Relatório Técnico - SEDUH/SUALIC/UEIV

Referência: Processo SEI nº 00390-00001665/2024-51

Assunto: Estágio do Estudo de Impacto de Vizinhança do empreendimento denominado "SRTVN Lote B"

Figura 07: - croqui indicativo de uso da área pública. Indicação da utilização de área pública (esquerda) e possibilidade de redução dos excessos deixando apenas o acesso ao estacionamento (direita)

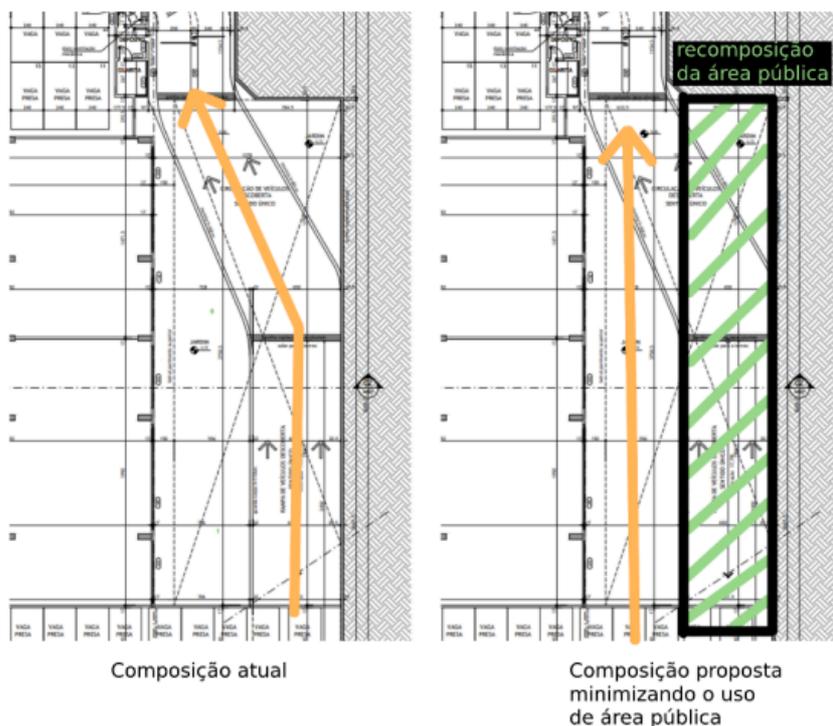
Medida 1.1 Redimensionamento dos acessos ao subsolo.

Esta medida mitigadora trata de ajustes a serem feitos no projeto de arquitetura, para que as aberturas realizadas sobre área pública sejam restritas aos acessos veiculares. Para tanto, as rampas de acessos devem ter o quantitativo e dimensionamento mínimo exigidos pela legislação (Art. 10, Decreto 38.047/2017 e Tabela III do Anexo V, Decreto 43.056/2022).

As plantas devem ser apresentadas para análise e aprovação junto à CPA/EIV tendo em vista a verificação do atendimento da lei do PGV.

Figura 08: imagem ilustrativa de espaço para pedestres com sombreamento e passeios qualificados.

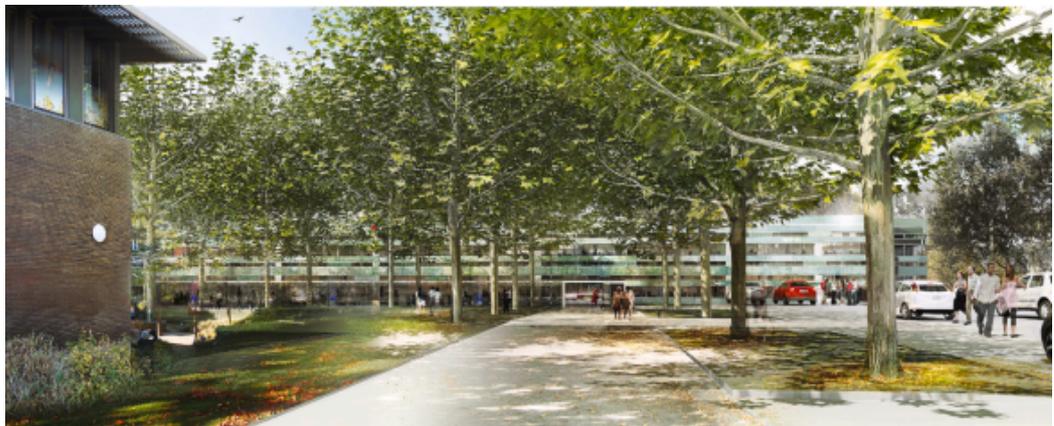
Medida 3: Implantação de conexão entre o SRTV/N e o Setor de Grandes Áreas Norte por meio de sistema de áreas públicas.

A medida trata da elaboração e implantação de projeto de sistema viário - SIV onde devem ser redimensionadas as áreas públicas verdes e requalificadas visando tornarem-se locais agradáveis à circulação e permanência de pessoas. Para tanto, deve também ser desenvolvido projeto de paisagismo - PSG, onde deve se dar especial atenção a necessidade de sombreamento e avaliar a possibilidade de incorporação de água na composição a fim resfriar os espaços por meio da evaporação e do fluxo de ar, necessário ao clima de Brasília. Além disso, deve-se prever-se também mobiliário para qualificar tais espaços.

Esta medida contempla a reconstituição original da área que não previa a pista de rolamento conectando os estacionamentos ao sul e ao norte do empreendimento.

Figura 12: Área de abrangência da Medida 5.1

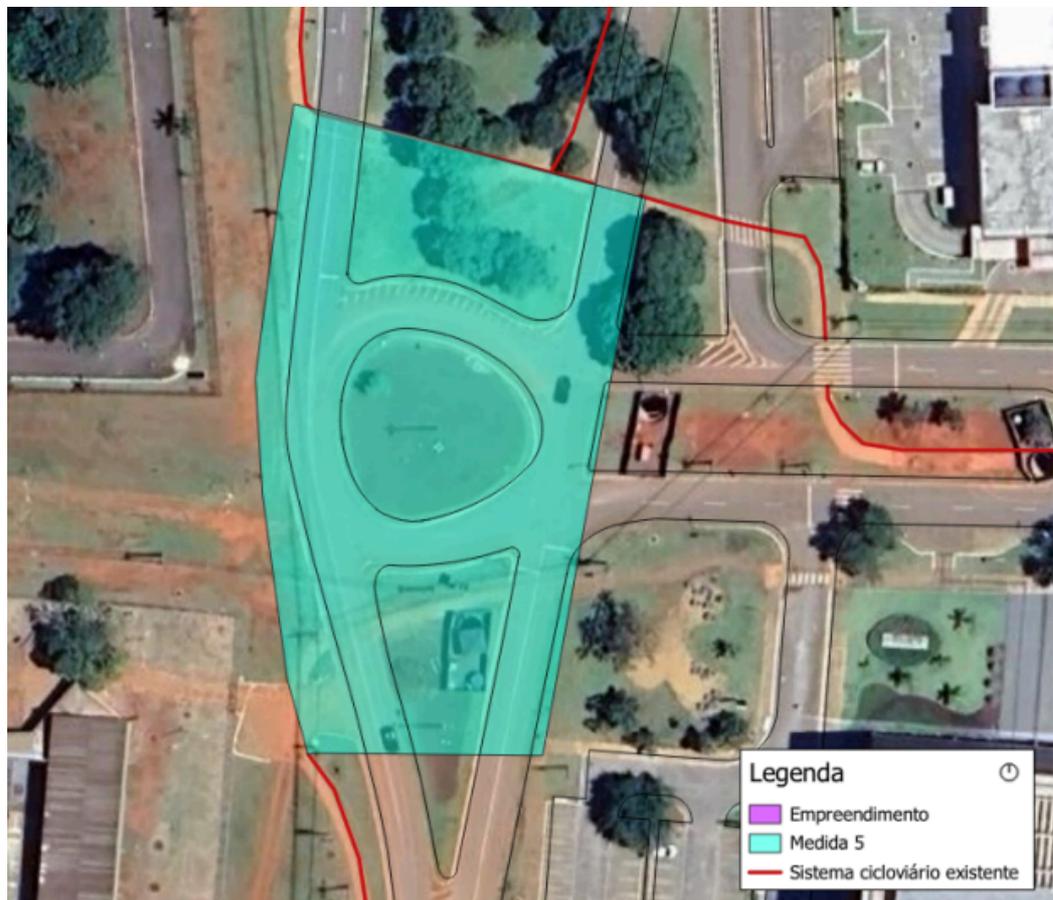
5.1: Complemento da malha cicloviária na via W5

A medida trata da elaboração e implantação de projeto de sistema viário - SIV onde deve ser redimensionada via pública de modo que possa ser alocado um complemento da malha cicloviária, proporcionando conexão direta no deslocamento. A medida abrange, ainda, a implementação de sinalização horizontal e vertical específica para a ciclovia, a ser aprovada pelo Detran.

Poderá ser utilizado como base para elaboração do estudo o Projeto de sinalização (SEI 49485835) parte integrante do processo SEI 00090-00026237/2019-11, com os devidos ajustes à legislação atual de sinalização e possíveis modificações no cenário existente.

Figura 15: Área de abrangência da Medida 6

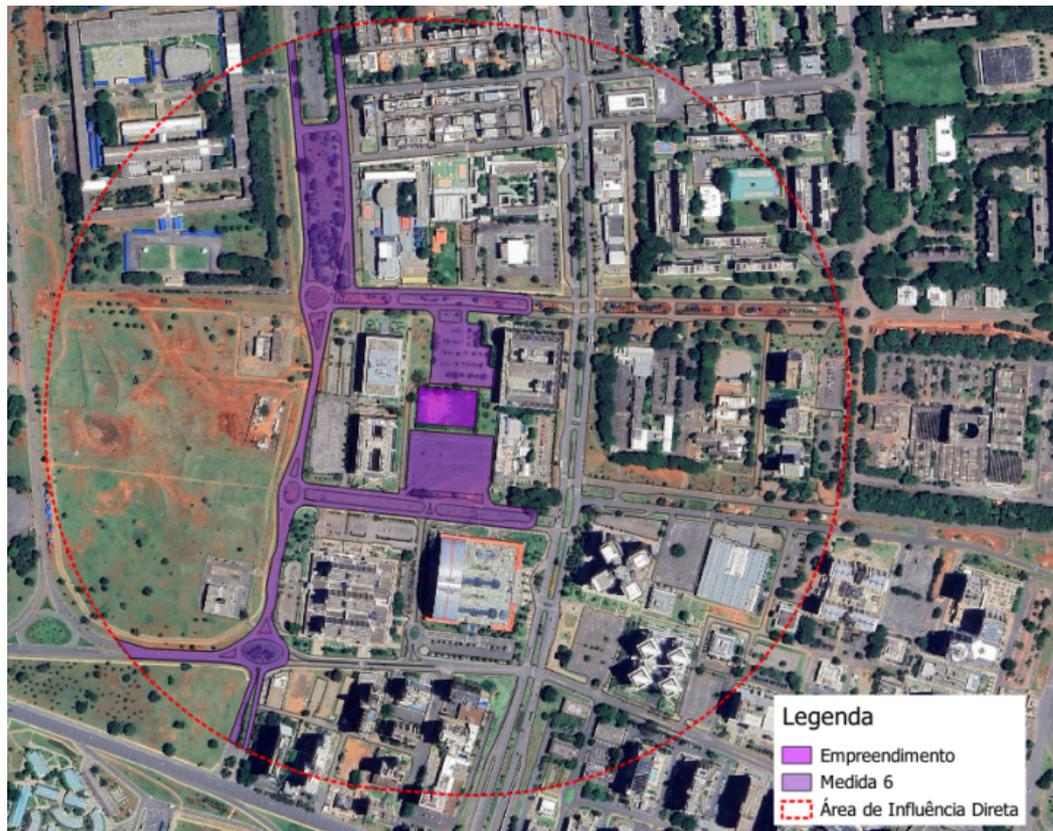
Medida 6: Inventário de pavimento, a ser avaliado pela Novacap.

Trata-se da elaboração do inventário de pavimento na área de tráfego de caminhões de obra localizada na AID para a identificação de possíveis necessidades de reparo. A apresentação do relatório constitui uma etapa inicial

da medida, seguida pela execução da recuperação de pavimentos, conforme análise conduzida pela Novacap, na seguinte área de abrangência:

Figura 16: Área de abrangência da Medida 7

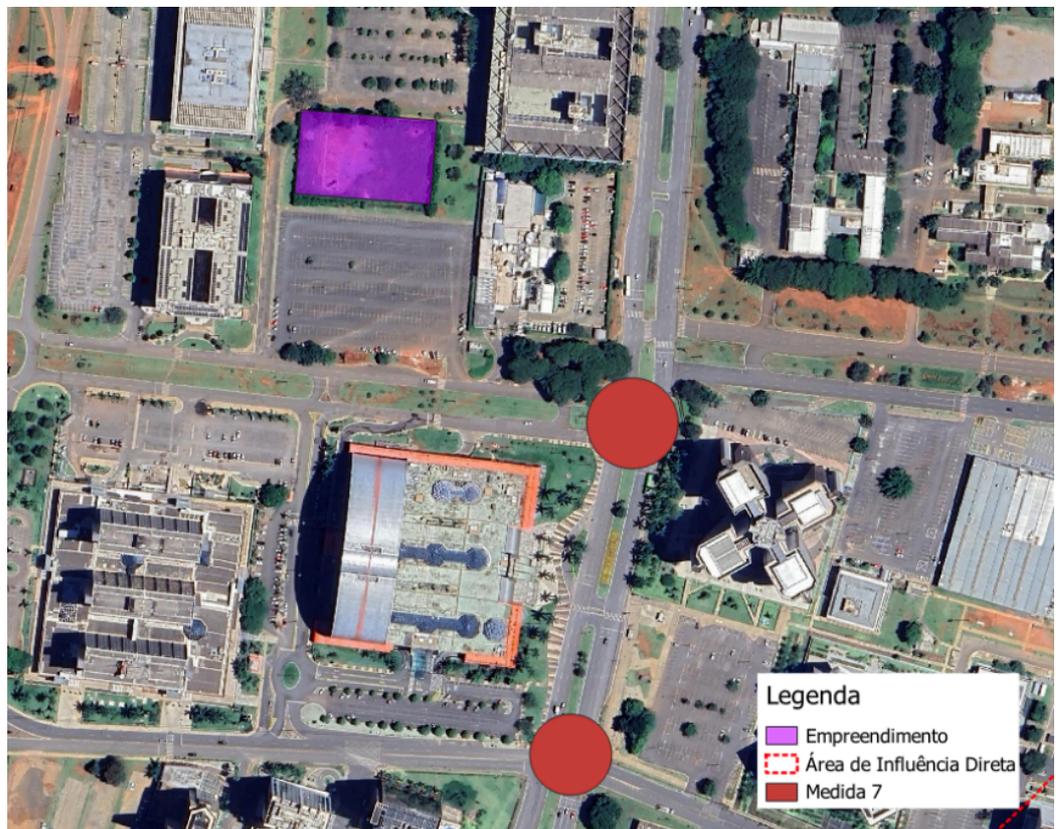
Medida 7: Alteração da programação semafórica do cruzamento da Via W3 Norte com as vias N2 e N3.

Para todas as medidas propostas devem ser desenvolvidos os projetos, estudos e detalhamentos necessários para execução da obra, definindo além de outras, sinalizações viárias. Destaca-se que devem ser cumpridas as disposições do Código de Trânsito Brasileiro - CTB e Manuais do Conselho Nacional de Trânsito - Contran, e aprovado pelo órgão com circunscrição sobre a via. A sinalização viária da área modificada fica sob a responsabilidade da compromissária, mediante aprovação prévia de projeto viário no Detran.
